监理工程师通知单

工程名称：余姚市家佳电器 200KWP 分布式光伏发电项目

编号：CZZH-YYJJJQ-TZ-001

主题：进场材料质量事宜

附：问题照片

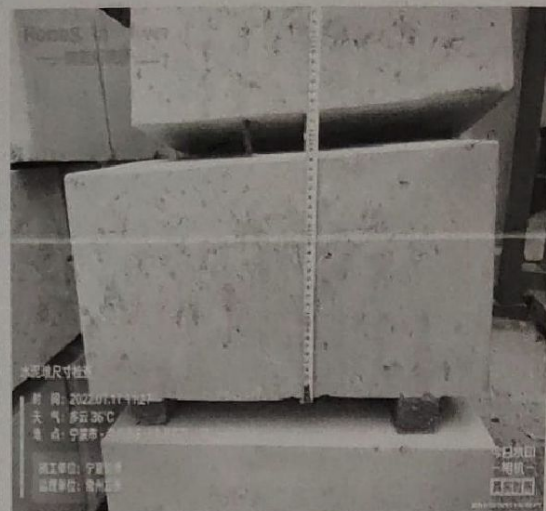
内容：经我监理项目部人员对进场材料（预制水泥墩）检查时，发现预制水泥墩尺寸不符合图纸设计要求（前排水泥墩 300*300*300 mm，中排水泥墩 600*300*300 mm，后排水泥墩 600*300*300 mm）；强度等级不符合图纸设计要求（C30）。贵单位施工项目部在未经我监理项目部的同意下，私自将不合格材料（预制水泥墩）使用于该项目施工部位。

现我监理项目部要求你方施工单位项目部对该工序部位暂停施工，待不合格材料（预制水泥墩）更换符合图纸设计要求后，方可进行施工；或经建设单位同意该批次材料（预制水泥墩）使用后，方可施工。

针对以上问题请贵单位施工项目部接到通知后，即刻进行整改，并于 2 日内进行回复，如逾期未进行整改的，后果自负。
